חוות דעת מקצועית - הנדסית

מצורפת להתנגדות לתוכנית מפורטת מס' 131/3/1

התייחסות לתכנית בנושא כבישים ותנועה.

קטע מדרך 31 בתכנית 131/3/1 בו ישנן סטיות של גבול התכנית מרוחב הדרך

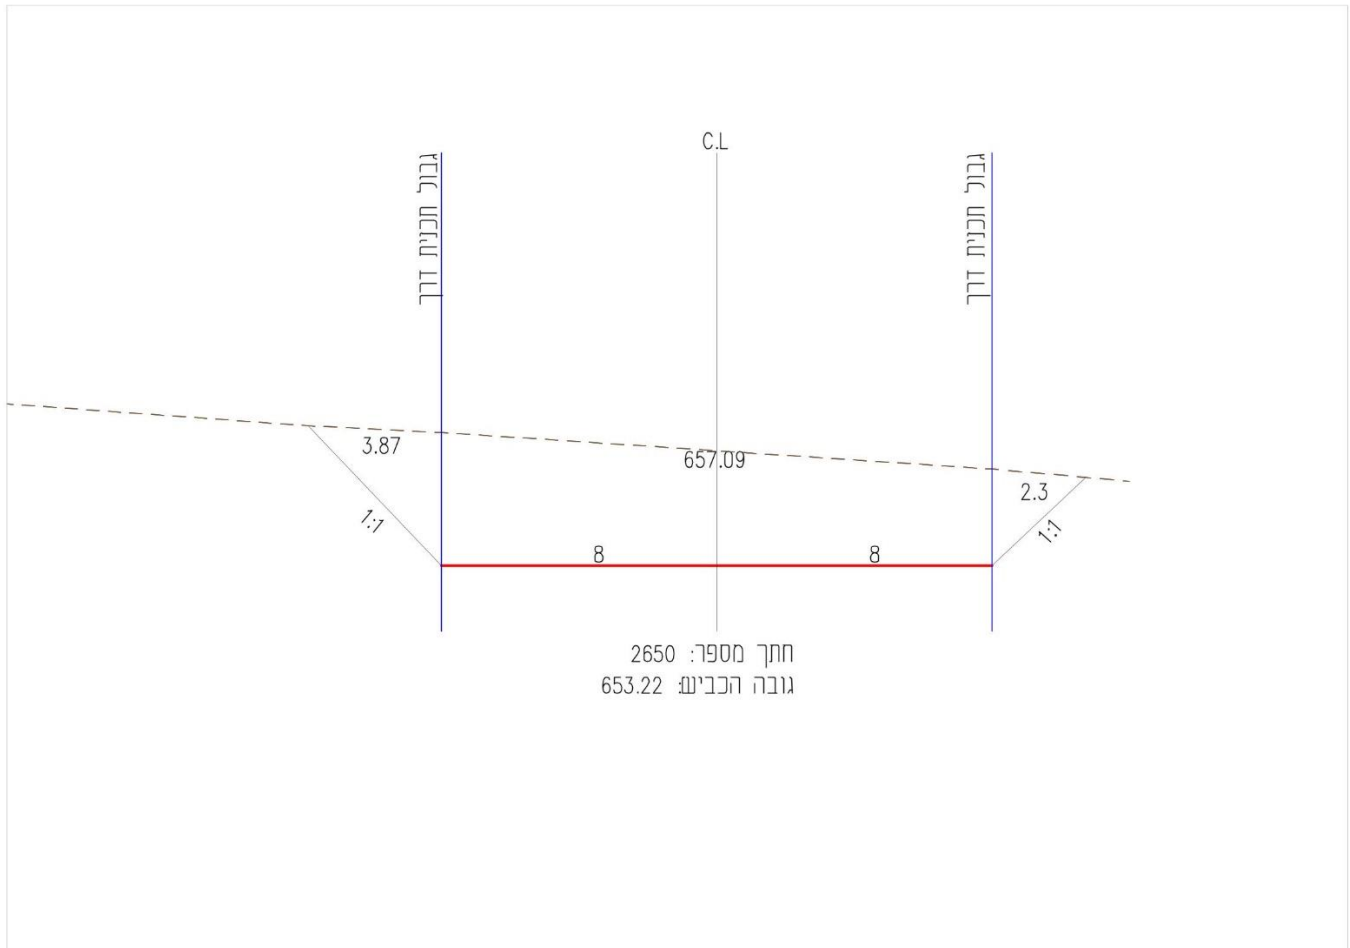
במספר מקומות בדרך יש שינויים בחתך הטיפוסי של הדרך שאינו מקובל.

כביש מספר	חתכים מספר	צד ימין/שמאל
31	3126-3124	R
31	3126-3124	L
31	3116	R
31	3106-3107	L

לא מקובל בכביש מתוכנן בשטח פתוח לבצע שינויים בחתך הטיפוסי לרוחב.

נקודה 2650 על כביש 26

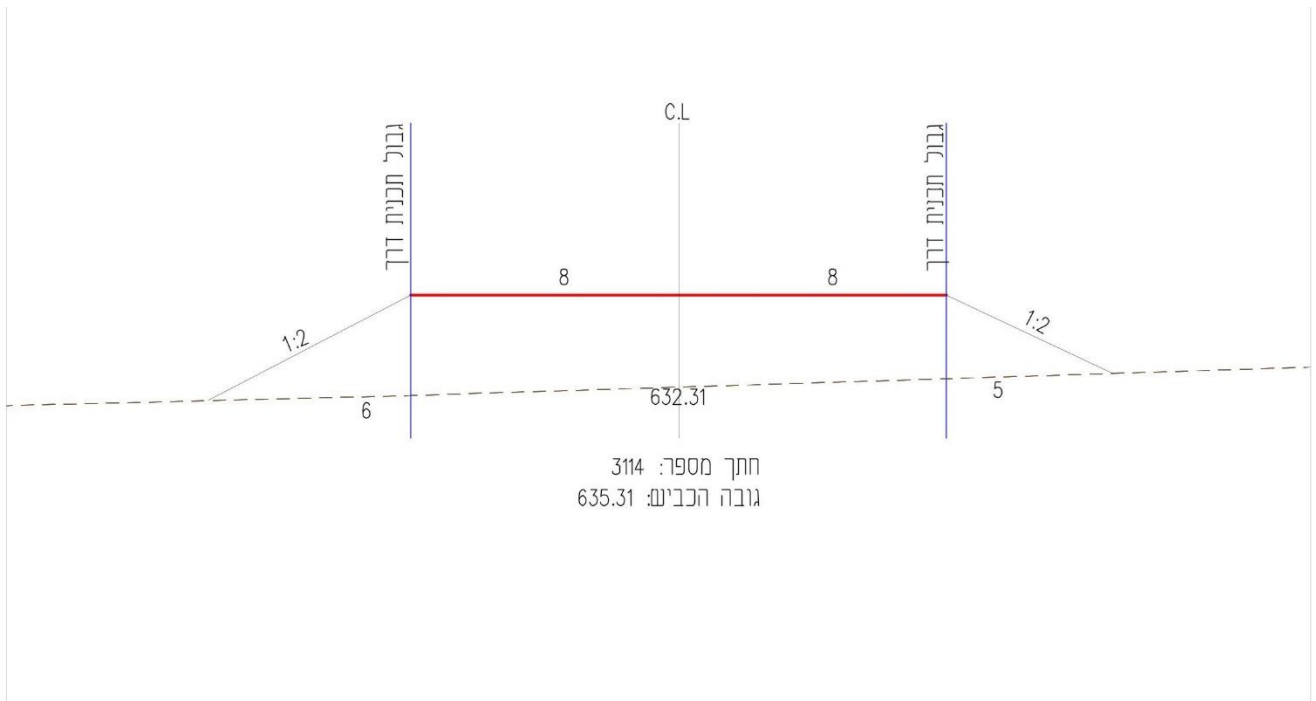
כך למשל בנקודה 2650 ישנו צורך בחפירה משני צידי הכביש. על מנת לייצב את הקרקע נדרשת עבודת חפירה שרוחבה הכולל הוא למעלה מ-6 מטר כך שלמעשה רוחב התכנית צריך להיות לפחות 22 מטר ולא 16 כפי שנקבע בתכנית.

בנקודה זו הכביש גבוה מהרום הטבעי בשלושה מטר באופן ממוצע, לפיכך יש צורך במילוי על פני השטח משני צידי הדרך. לשם ביצוע העבודה יש צורך ברוחב נוסף של 11 מטרים על רוחב הדרך בתכנית כך שבסך הכל הרוב צריך להיות לכל הפחות 27 מ' ולא 16 כפי שקבעה התכנית.

בכל המסמכים שהוגשו בתכנית מס' 131/3/1, זכות הדרך / גבול התכנית, מסתיים בקצה המדרכות. מאחר והדרך המתוכננת עוברת בטופוגרפיה הררית אשר כוללת שיפועים יש צורך בעבודות של חפירה ומילוי. בכל המסמכים אין התייחסות לעבודות העפר הנוגעות למילוי ו/או חפירה. בכל תכנית שהמדינה מגישה, עבודות העפר נמצאות בתוך תחומי הקו הכחול / זכות הדרך. ראה הוראות התכנית פרק עבודות עפר ופסולת בנין (סעיף 1): "לא תותר שפיכות עפר מעבר למדרונות התכנית". **נדרש לעדכן את התכניות כך שגבול עבודות העפר יהיה גם גבול התכנית.**

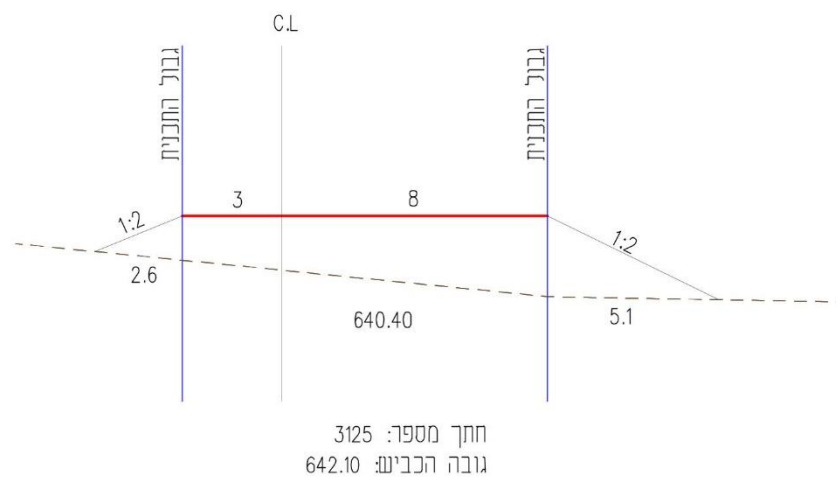
כמו כן בנקודה 3125 רוחב התכנית מצטמצם לפחות למעט יותר מ 11 מטרים. בנקודה הזו נדרש לבצע מילוי משני צידי הדרך, רוחב העבודה במקרה הזה הוא קרוב ל 8 מטרים כך שלמעשה רוחב הדרך בתכנית צריכה להיות 19 מטרים לכל הפחות.
